**TERMINAL D'APPROVISIONNEMENT DE CARBURANT  
AÉROPORTUAIRE DE LA CORPORATION INTERNATIONALE  
D'AVITAILLEMENT DE MONTRÉAL**

**Complément de l'étude d'impact sur l'environnement -  
Réponses aux questions et aux commentaires du ministère  
du Développement durable, de l'Environnement et de la  
Lutte contre les changements climatiques**

Dossier 3211-04-056

Juin 2016

Figure 8-6 de l'étude d'impact de CIAM qui illustre les distances de radiation d'un scénario de fuite sur bride sur une conduite de 400 mm lors d'un chargement de wagon-citerne, mais qui correspond aussi aux distances qui s'appliqueraient au scénario normalisé pour le Site 2 décrit ci-dessus.

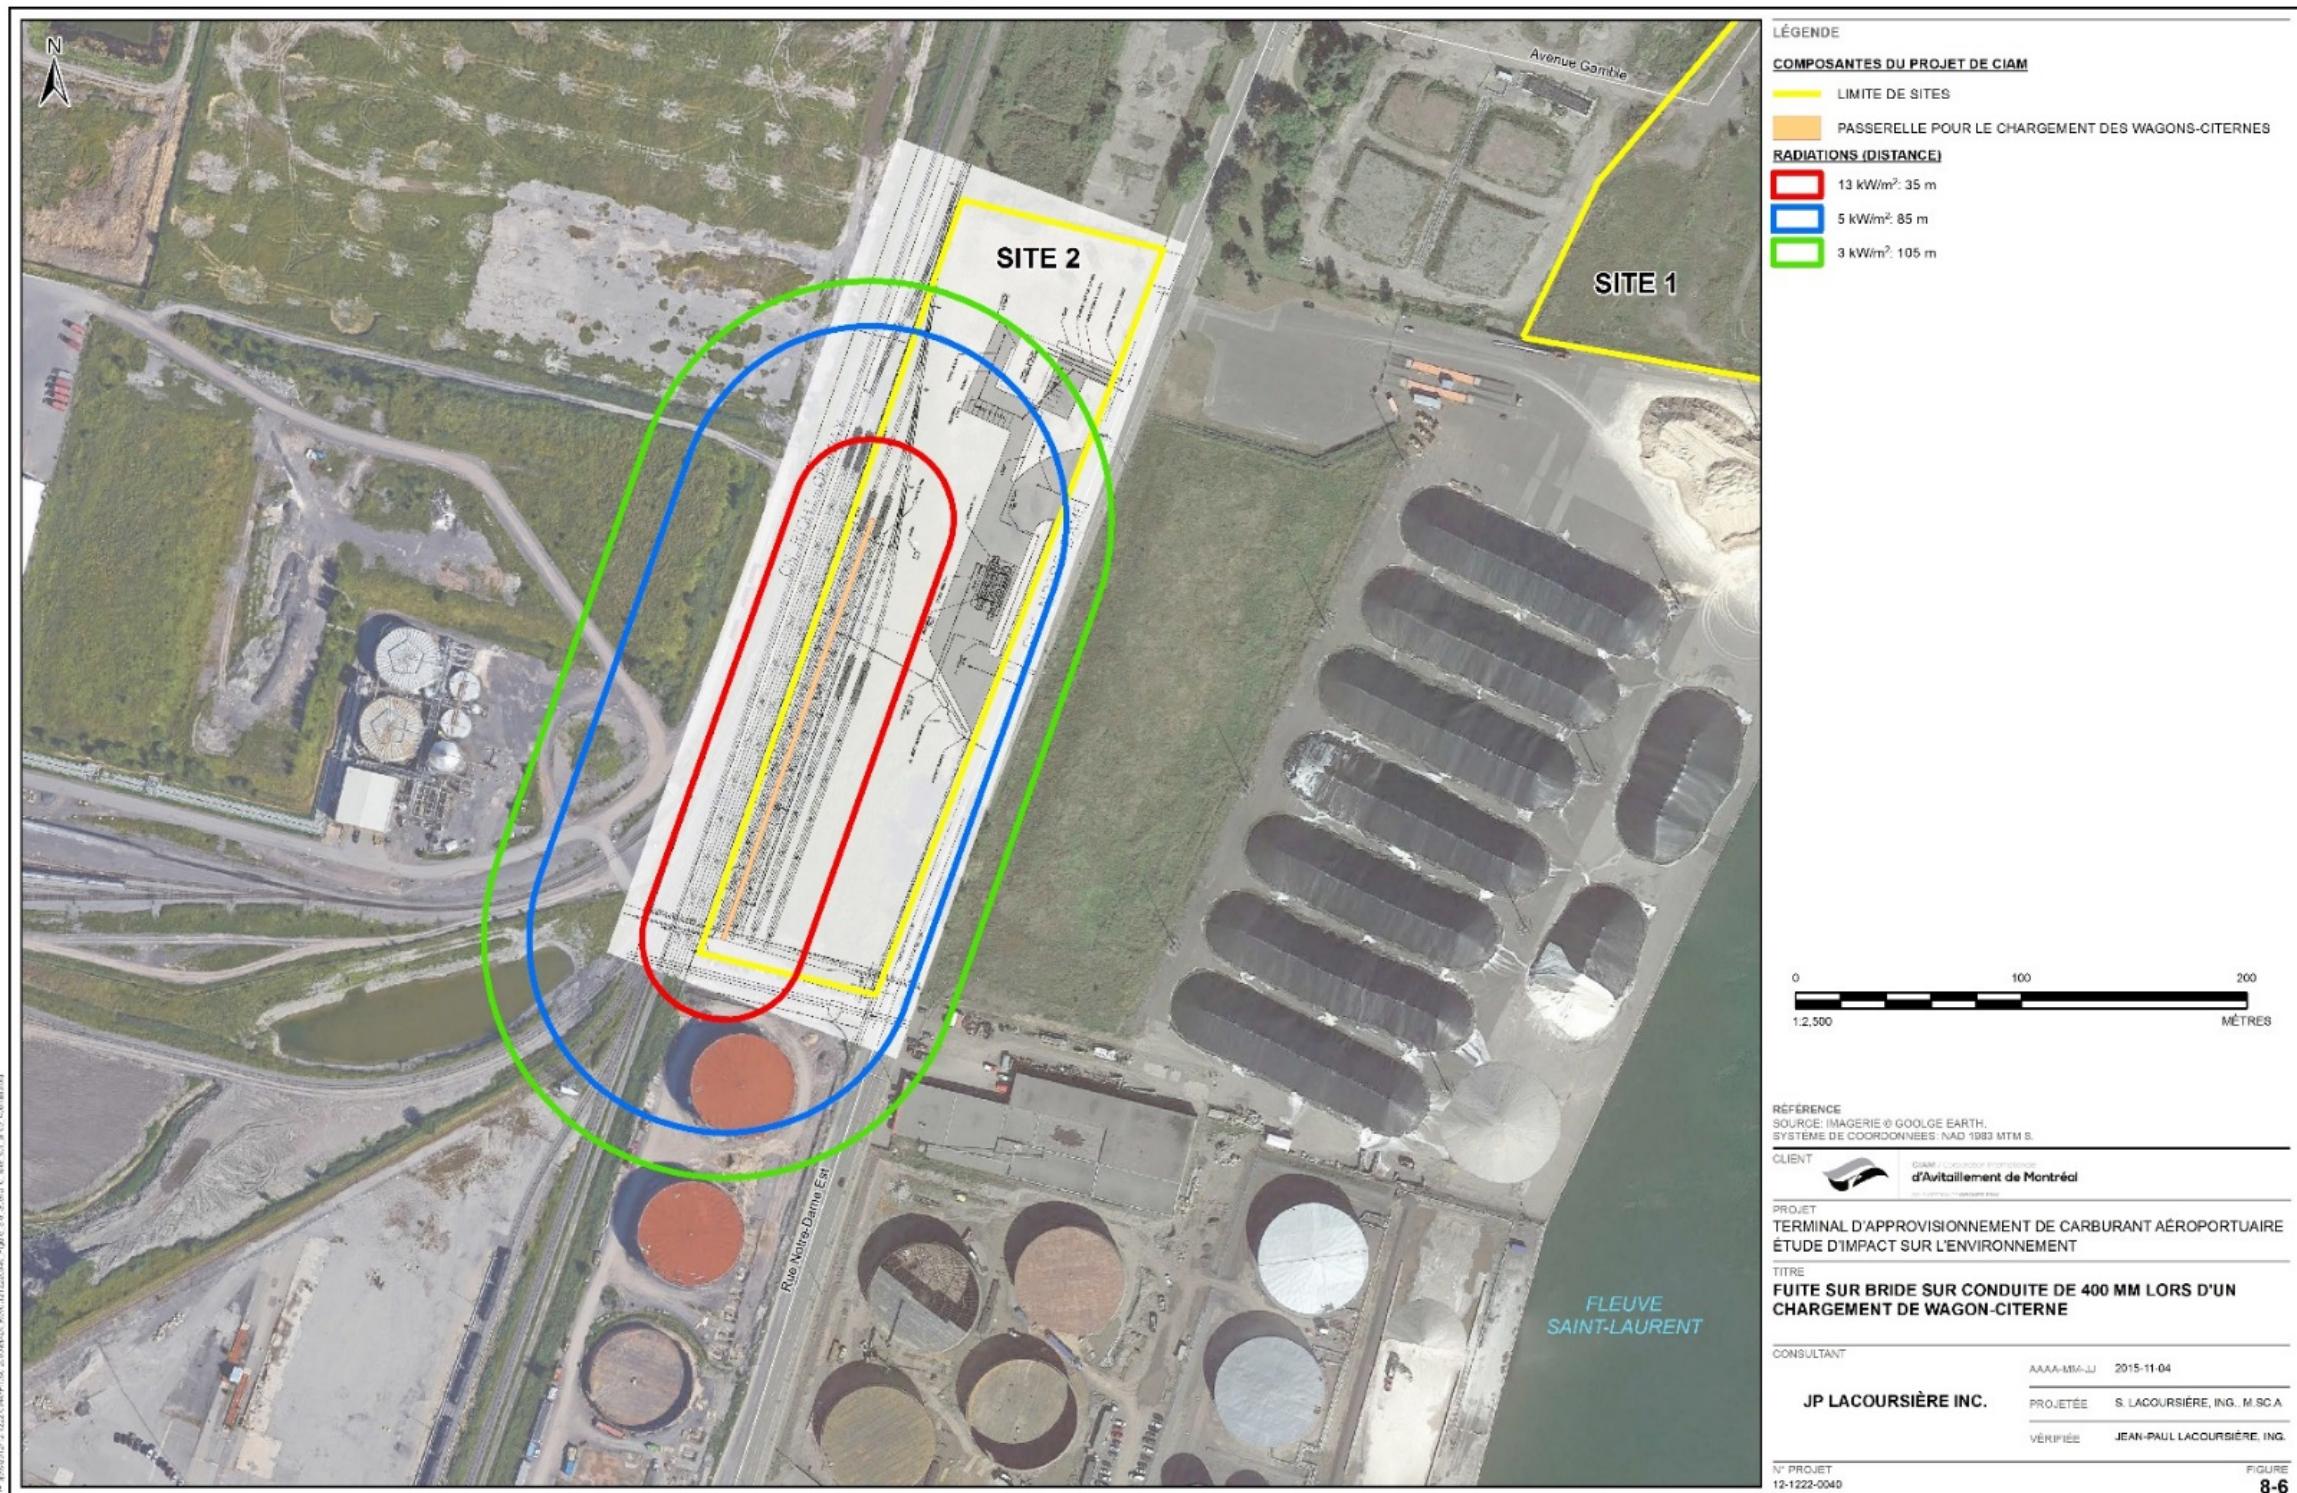
Pour répondre au volet de la question concernant le Site 2, un scénario normalisé impliquant un wagon-citerne au Site 2 a été analysé et les résultats sont présentés ci-dessous. Il s'agirait de la rupture d'un wagon-citerne rempli de carburant Jet A ou Jet A-1 lors des manœuvres avec la locomotive de manœuvre. Précisons qu'il s'agit d'un événement rare, mais qui est plausible car il s'est déjà produit à la suite d'une mauvaise soudure de la coque d'un wagon-citerne contenant de l'acide sulfurique (incident non relié à CIAM).

Un scénario de feu de flaue est possible à la suite du déversement total du wagon-citerne sur la dalle. Toutefois, la probabilité d'ignition s'avère faible étant donné la faible volatilité des carburants *Jet A* et *Jet A-1*.

À noter que la distance des radiations pour ce scénario est la même que celle présentée à la section 8.6.5 de l'étude d'impact de CIAM dans le cadre du scénario de fuite sur bride sur une conduite de 400 mm parce qu'on retrouve la même surface couverte (dalle). La figure de la section 8.6.5 de l'étude d'impact de CIAM est reproduite ci-dessous.

p.j. Figure QC-60-1

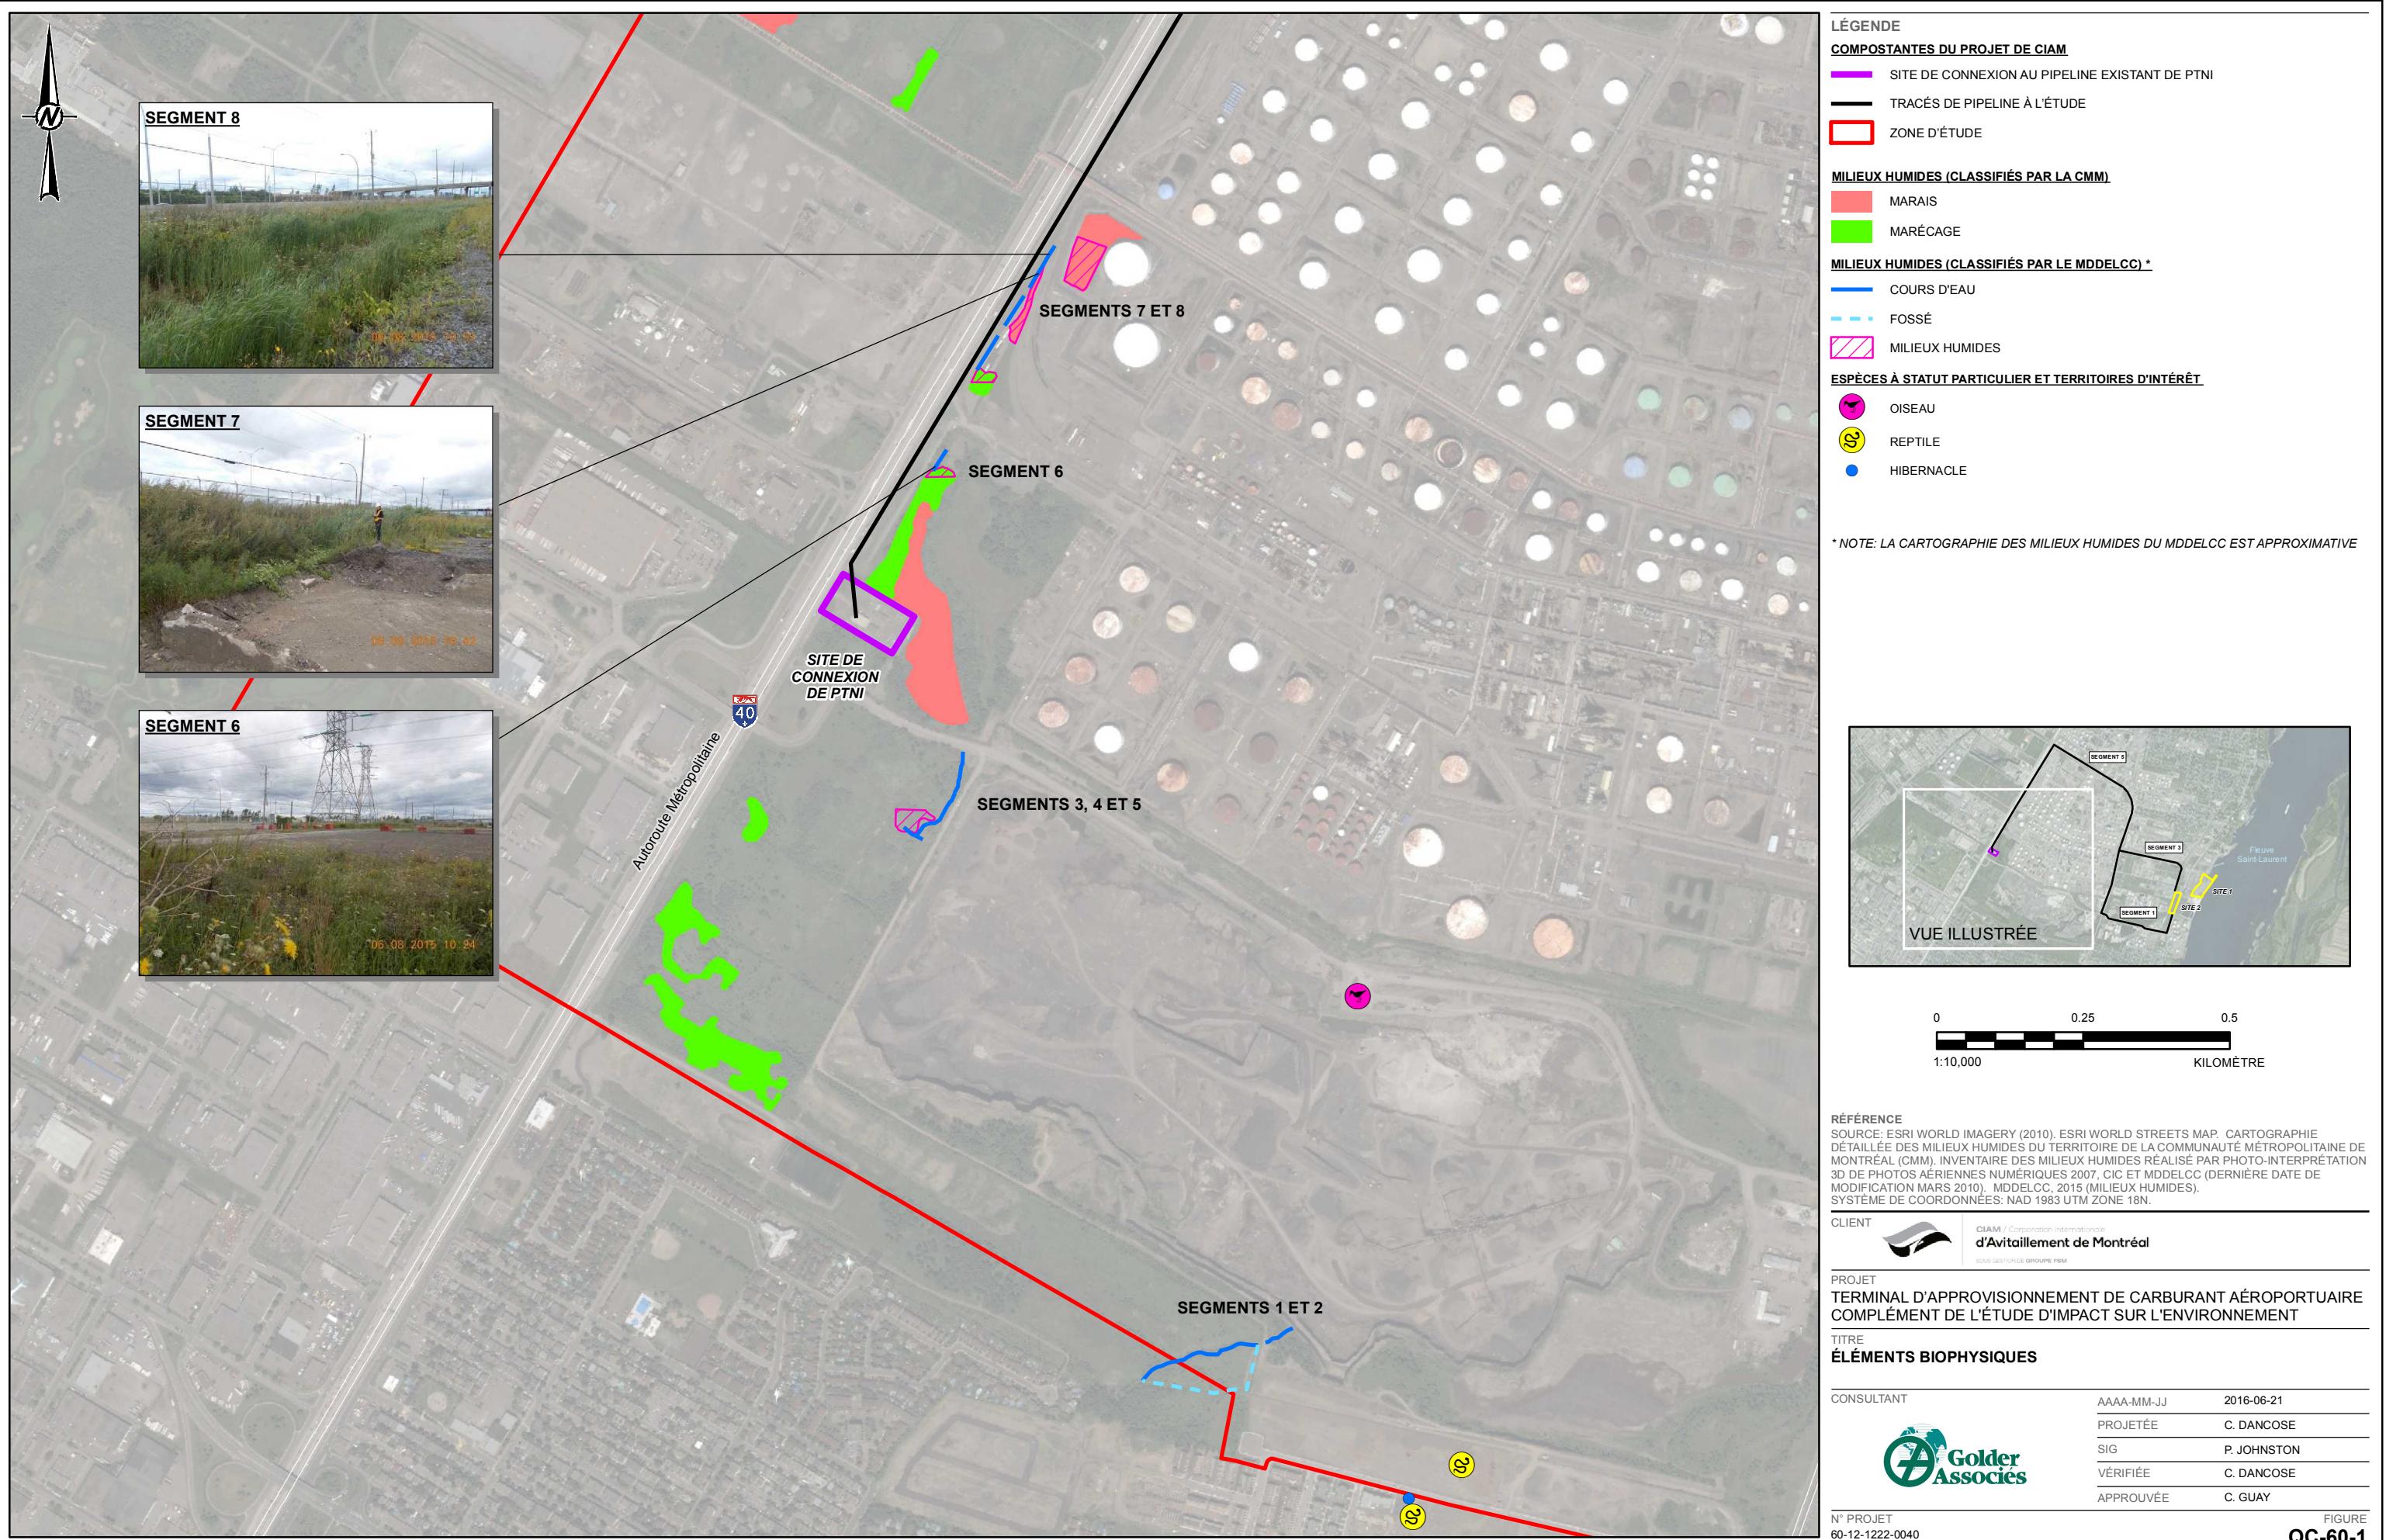
Contrairement à ce qui est indiqué aux sections 6.2.3 et 7.2.1.3 de l'étude d'impact, il n'y a pas qu'un seul cours d'eau dans la zone d'étude. En effet, les milieux adjacents au site de connexion de PTNI et longeant l'autoroute 40 vers le nord, identifiés comme étant des marais et marécages constituent, en fait, un tronçon résiduel de cours d'eau (cours d'eau numéro 59 selon l'Atlas des cours d'eau de l'Agglomération de Montréal). Un autre tronçon de ce même cours d'eau persiste au sud de la zone d'étude, entre la carrière Lafarge et la rue Claude Masson. Ces cours d'eau doivent être identifiés sur une carte et l'évaluation des impacts sur ces milieux doit être effectuée.

Les travaux qui seront réalisés dans le cadre du projet de CIAM ne sont aucunement localisés dans les milieux humides identifiés par la Communauté métropolitaine de Montréal (CMM) ou ceux qui ont fait l'objet d'une caractérisation, dans le cadre du programme H-51, et décrits par le ministère du Développement durable, de l'Environnement et de la Lutte contre les changements climatiques (MDDELCC), notamment dans la fiche du cours d'eau numéro 59<sup>1</sup>. Précisons que lors de la construction du pipeline, notamment le long de la voie de service de l'autoroute Métropolitaine, CIAM s'assurera de ne pas empiéter sur ces milieux. Conséquemment, aucun impact sur ces milieux n'est attendu.

La figure QC-60-1 permet de localiser les milieux humides ainsi que les tronçons résiduels du cours d'eau numéro 59 de l'Atlas des cours d'eau de l'Agglomération de Montréal. Cette figure a été préparée à partir d'un agrandissement de la figure 6-5 de l'étude d'impact de CIAM à laquelle nous avons ajouté les informations fournies par le MDDELCC.
